Untersuchungsbericht

Tödliche Verletzung einer Person in der Haltestelle Puch bei Hallein
am 04. Oktober 2017

GZ.: BMVIT-795.389-IV/SUB/SCH/2017

Abbildung 2: Ereignisstelle auf Bahnsteig 1

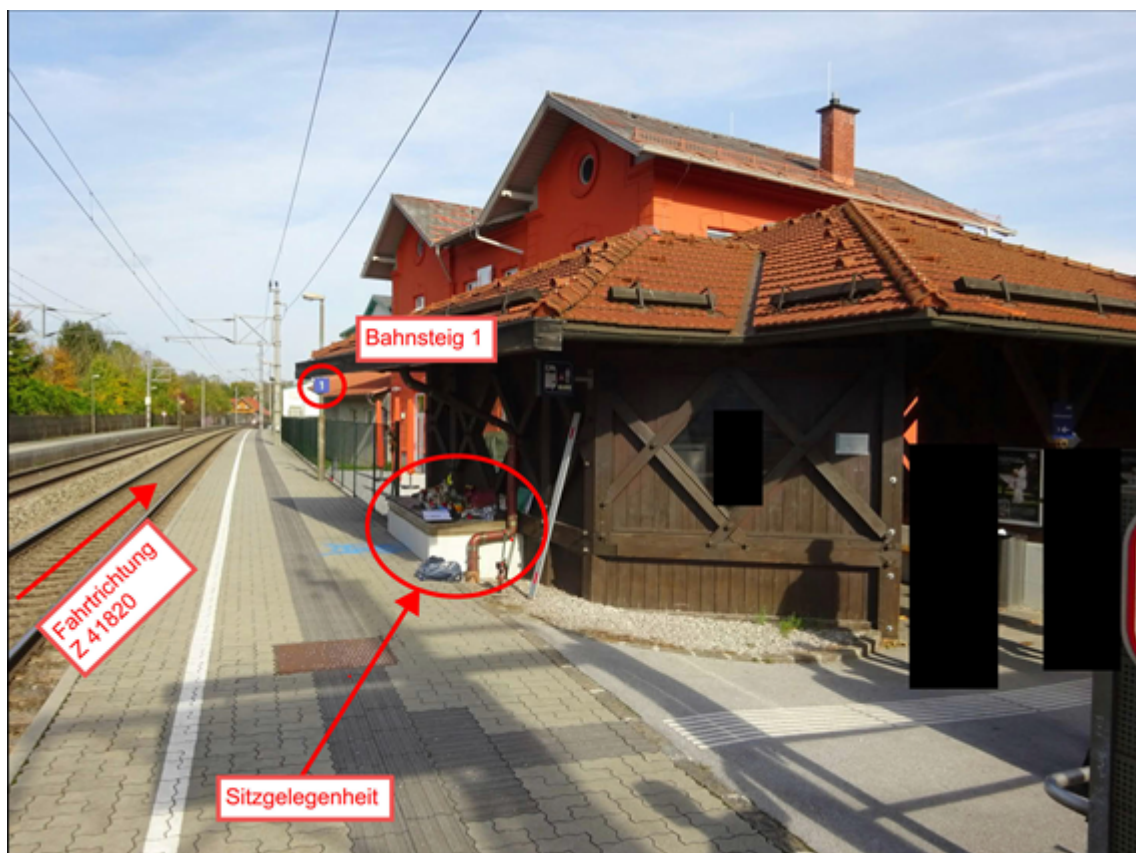
- VUB Seite 10: „Im Bereich der Sitzgelegenheit gab es keine Kennzeichnung einer freizuhaltenden Fläche gem. EisbBBV § 20 Abs. 3.“
Richtigstellung: „Die Kennzeichnung der freizuhaltenden Fläche gem. EisbBBV § 20 Abs.3 ist am gesamten Bahnsteig vorhanden (weiße Linie).“
- Der Hinweis auf die Verspätung des Güterzuges ist zumindest als nicht unfallrelevant zu beschreiben.
- Die Vmax Einschränkungen wurden wieder aufgehoben.
siehe Beilage 1: Schreiben BMVIT-228.104/0001-IV/E4/2017 vom 20.11.2017

sprache. Im Gegensatz dazu steht auf Seite 11, dass es im Bereich der Sitzgelegenheit „keine Kennzeichnung einer freizuhaltenden Fläche gem. EisBBV § 20 Abs. 3“ gegeben hätte. Auf der Abbildung 2 ist jedenfalls die weiße Sicherheitslinie zur Kennzeichnung des nach § 2 Abs. 2 EisbSV freizuhaltenden Gefahrenraums klar erkennbar. Es fehlt weiters eine Konkretisierung, welche Normen als „gültige Normen“ der Prüfung zur Konformität von der SUB herangezogen wurden.

Die Kennzeichnung der freizuhaltenden Fläche gem. § 20 Abs. 3 EisbBBV 2008 ist am gesamten Bahnsteig vorhanden („weiße Sicherheitslinie“ gem. Hausordnung). Der Kinderwagen war außerhalb der gekennzeichneten Fläche (Gefahrenraum) im Bereich der Sitzgelegenheit abgestellt.

Abbildung 4: Lageskizze der Hst Puch bei Hallein

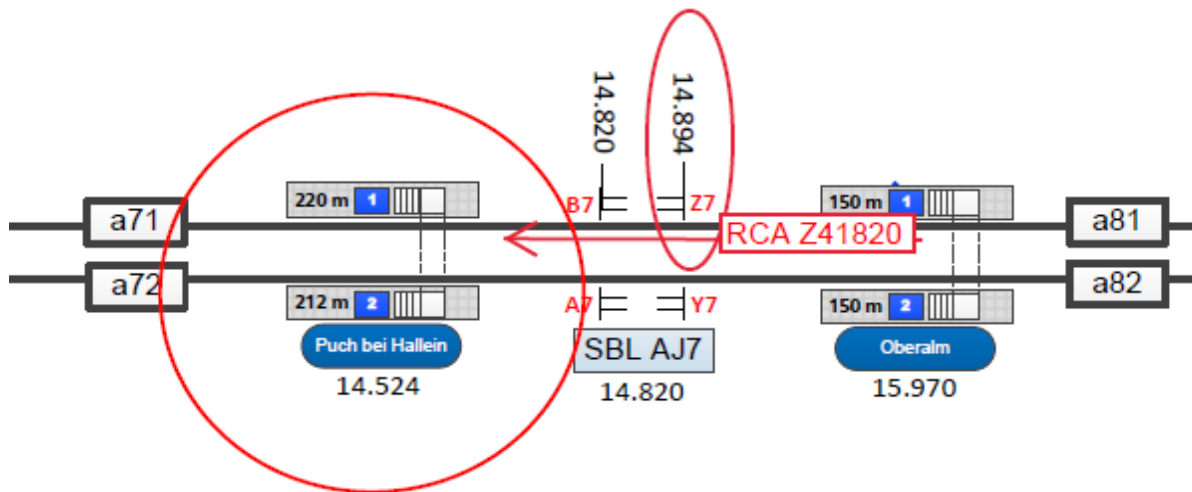
Abbildung 4 zeigt eine Lageskizze der Hst Puch bei Hallein mit dem Zwischensignal „Z 7“. Die Bahnsteiglängen in der Abbildung sind gegenüber der Bsb Puch bei Hallein vertauscht angegeben (gem. Bsb Bahnsteig 1 Länge 212m).
